Memo

Directoraat-Generaal Rijkswaterstaat

Projectbureau Zeeweringen

wijziging foutieve begrenzingen tussen dijkvak 113 -114 en 114 - 115.

Figuur 1-1 Overzicht van de wijzigingen :

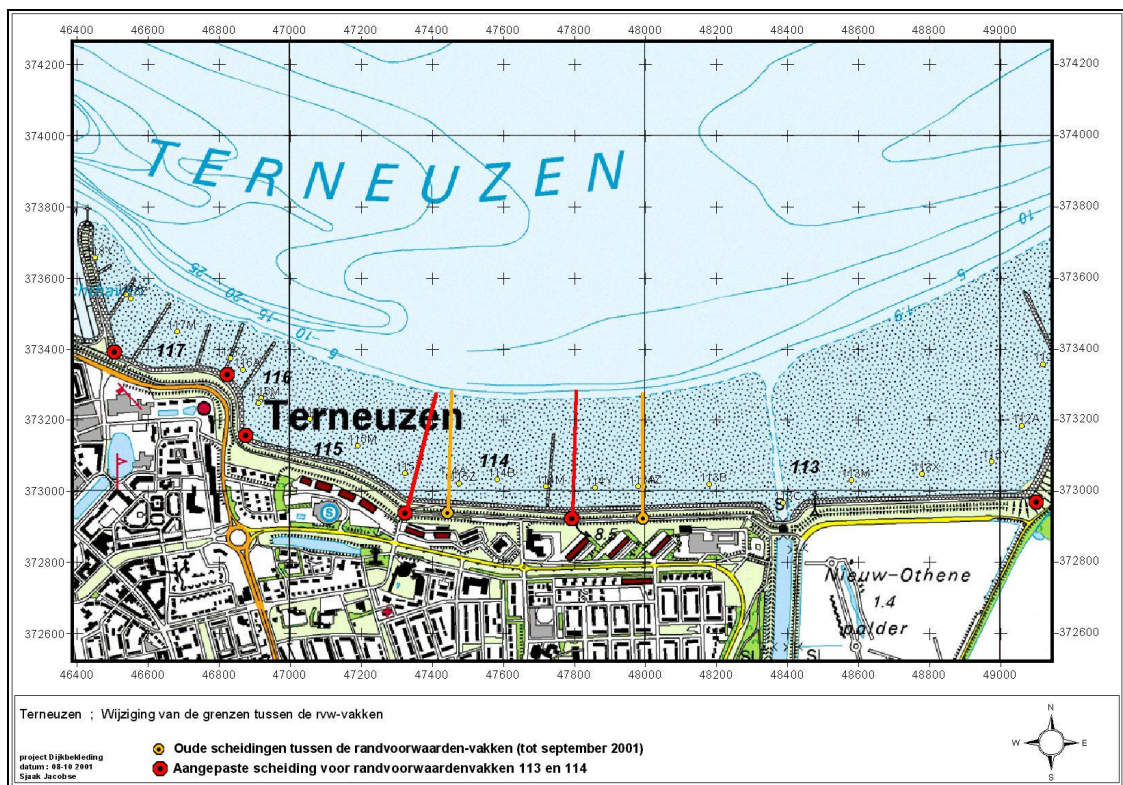
In de indeling van de randvoorwaardenvakken die in rapport RIKZ-98.018 in tabel 19 weergegeven is, staat de volgende fout : De X-coördinaat [RD-stelsel] is niet 47994 maar 47794. Dit betekent dat de grens van dijkvak 113 eigenlijk 200 meter westelijker ligt, dan in tabel 19 staat.

Als de grens tussen dijkvak 113 en 114 200 meter westelijker leggen betekent dit dat dijkvak 113 200 meter langer zal worden. voor de golfbelastingen heeft deze grensverschuiving geen enkel effect, omdat de waarden voor dijkvak 113 gebaseerd zijn op het middelste gedeelte van dijkvak 113. (de geul naar de uitwateringssluis).

Doordat de grens tussen dijkvak 113 en 114, 200 meter in de richting van dijkvak 114 opschuift, wordt dijkvak 114, 200 meter korter. Aan de westelijke kant van

dijkvak 114 komt er echter weer 150 meter bij, doordat de westelijke grens van dijkvak 114 verschoven wordt in de richting van de bocht. De golfbelasting voor dijkvak 114 verandert door deze verschuiving echter niet, omdat de morfologie van het voorland over het gehele dijkvak 114 vrijwel gelijk is.

Conclusie : de grens tussen dijkvak 113 en 114 kan voor wat betreft dijkvak 113, 200 meter verschoven worden.

Deze andere begrenzings van de randvoorwaardenvakken hebben geen gevolgen voor de golfbelastingen op de dijken. Deze wijziging zal in de golf randvoorwaarden-tabel, en de ontwerppeilen-tabel doorgevoerd worden. Beide tabellen zullen op 11 oktober vastgesteld worden voor in de nieuwe handleiding ontwerpen.
